改善箇所説明図

ワイパーモーターギヤカバー

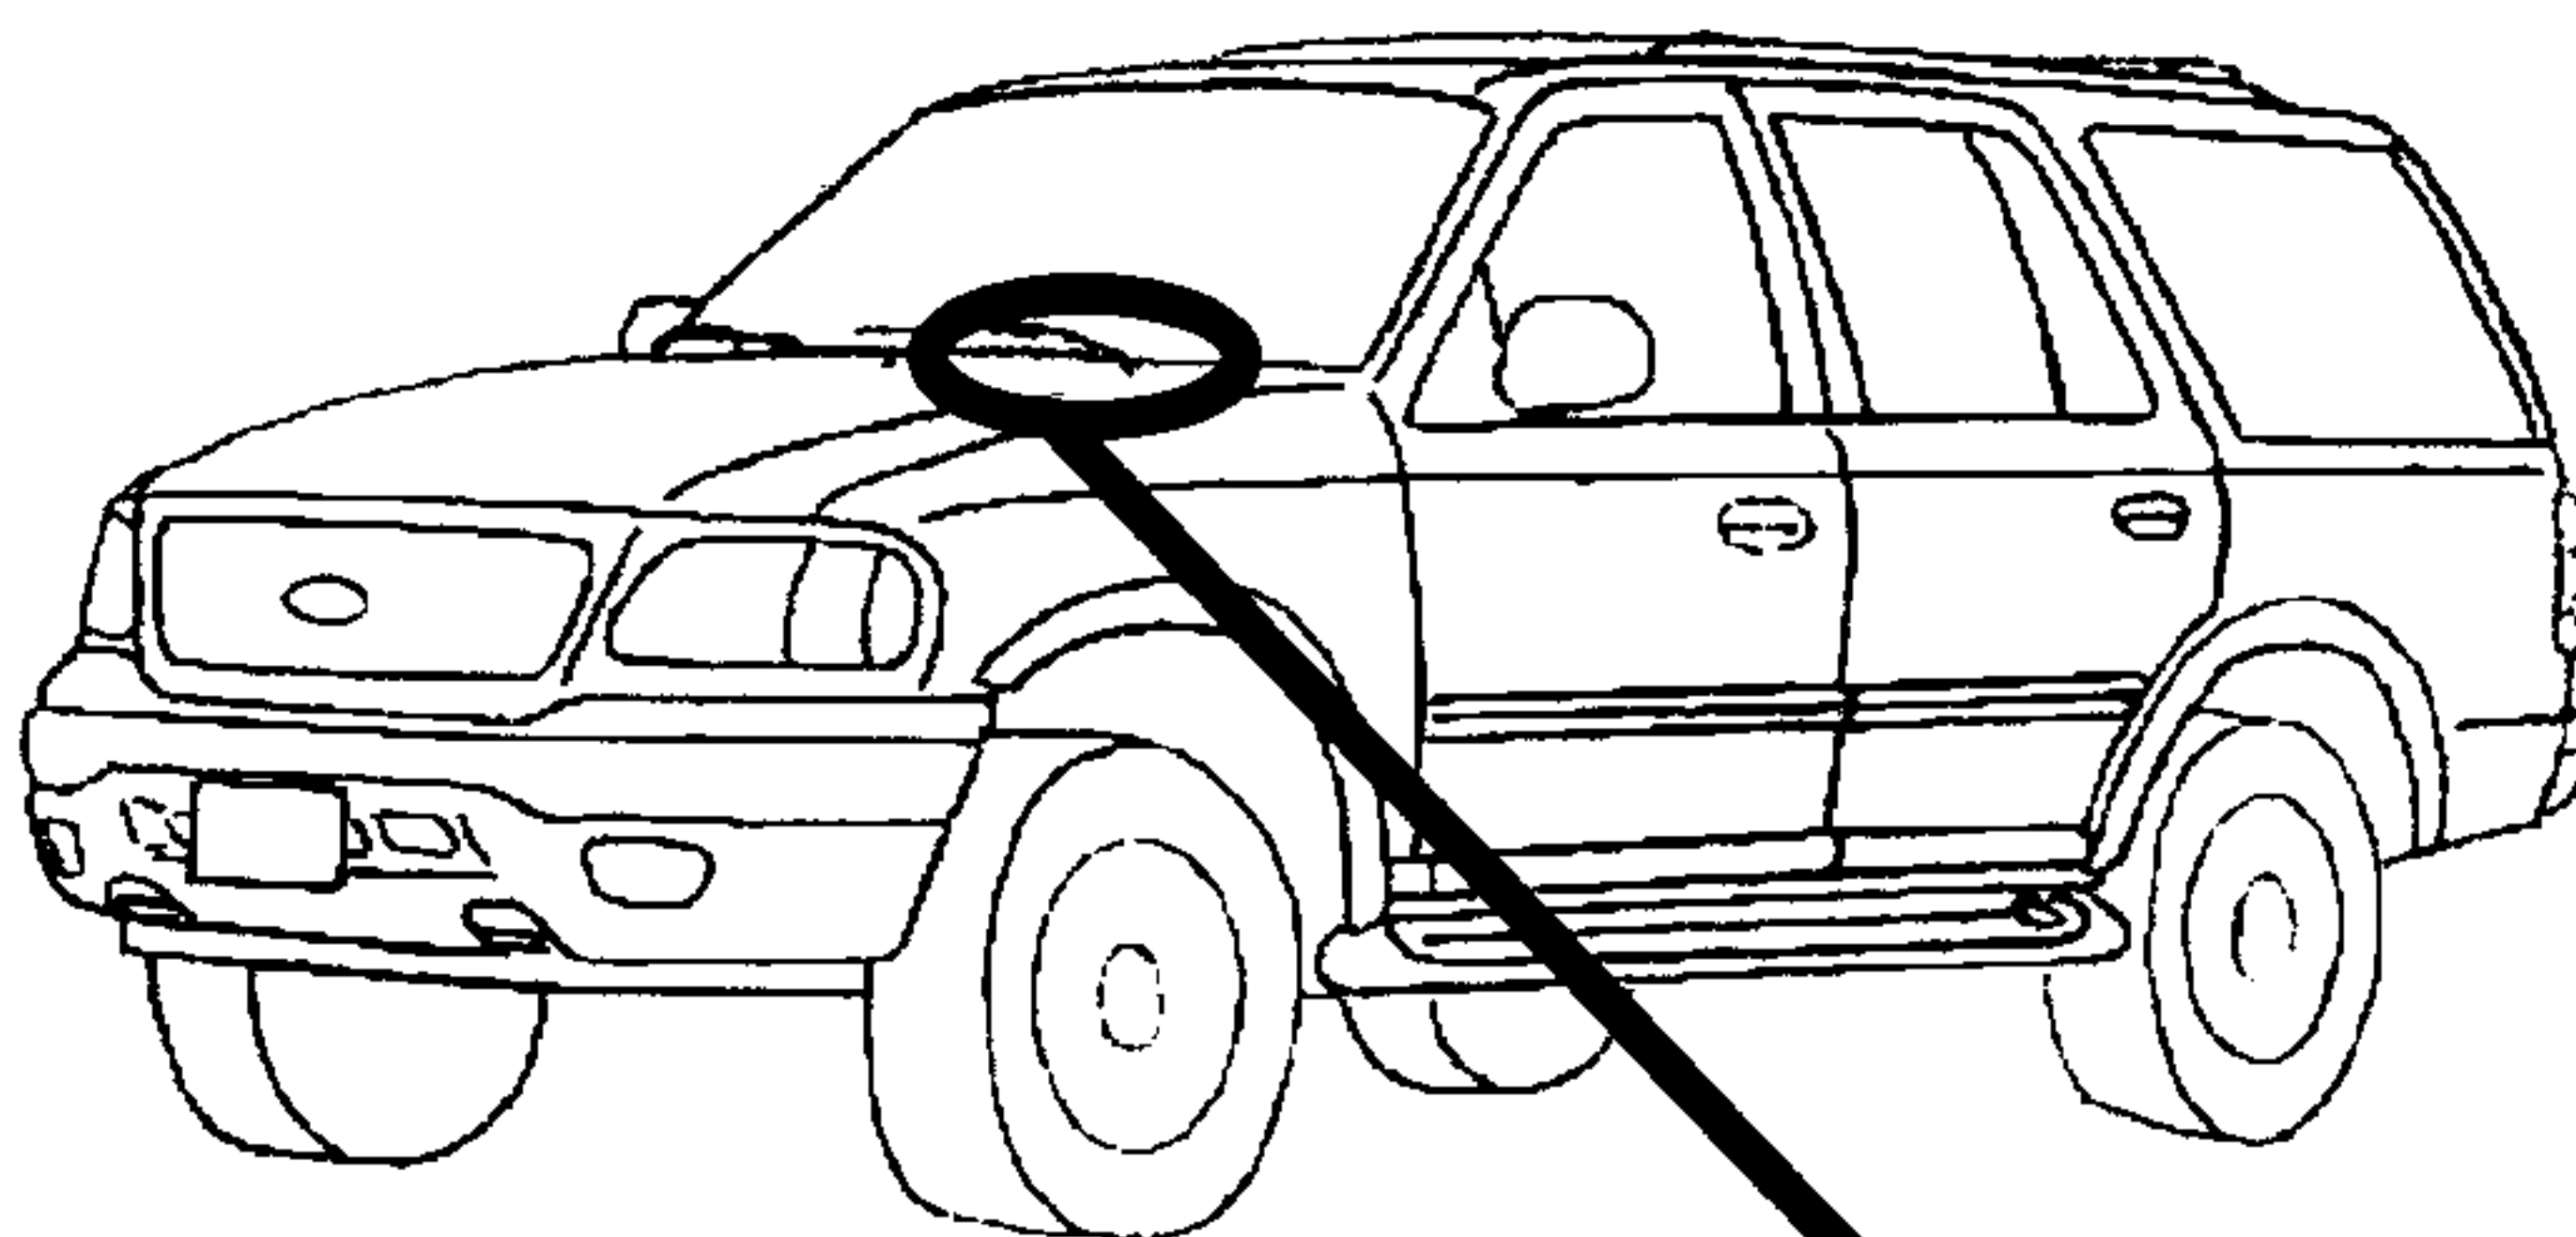
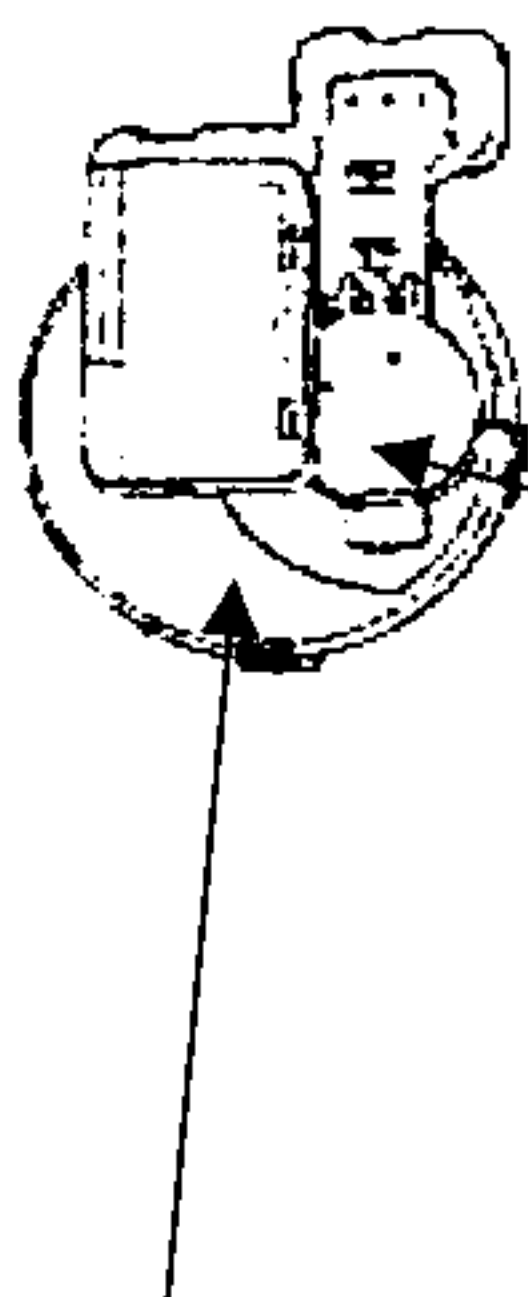
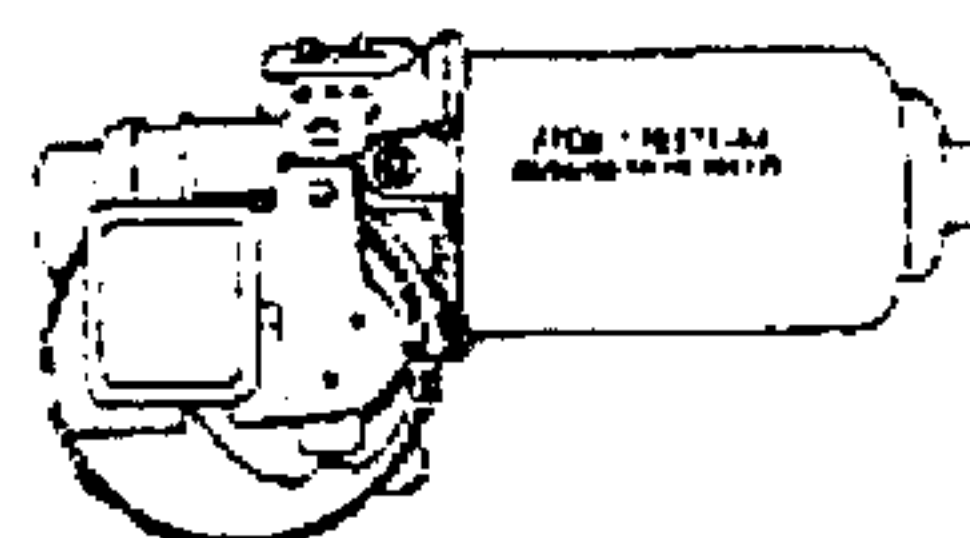
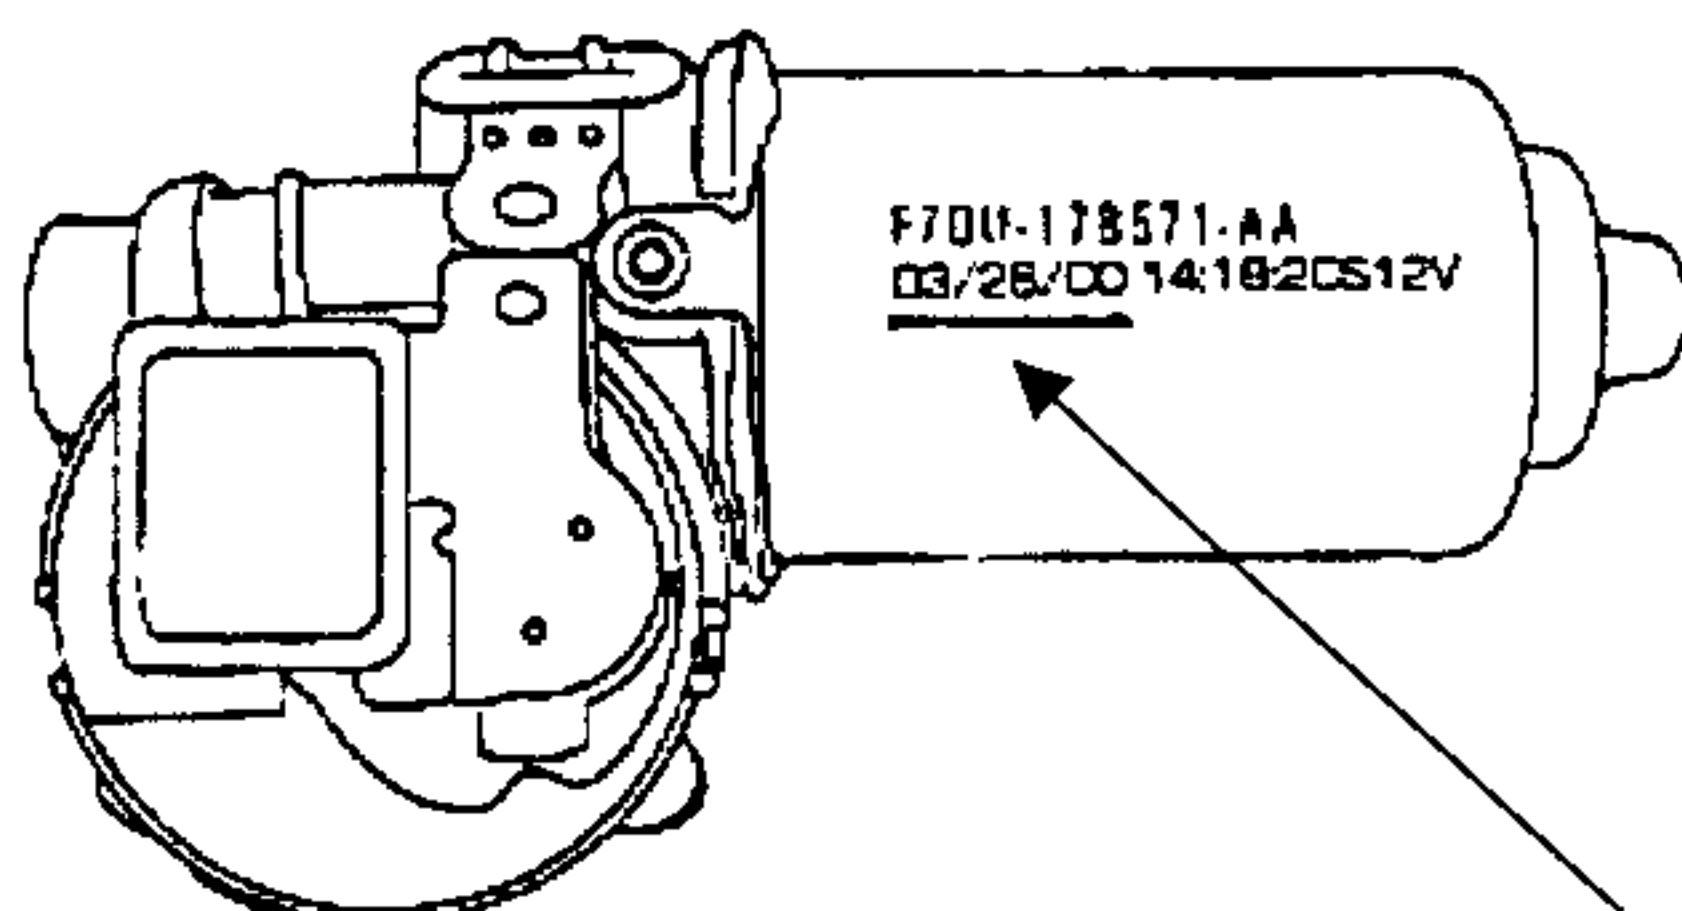
前面ガラスの窓拭器において、プラスチック製のギヤカバーに組み込まれた、ブレードの位置を制御する回路の電気接点の構造が不適切なため、そのままの状態で使用を続けると、当該電気接点部が過熱し、接点取り付け部が溶損するとともに、ワイパーが正常に作動しなくなることがあり、最悪の場合、ギヤカバーが発火するおそれがある。

全車両、当該モーターの製造日を確認し、対象のものはワイパーモーターギヤカバーを対策品と交換する。

モーター製造日が2000年2月10日から2000年6月26日までのものは、モーターギヤカバーを対策品と交換する。
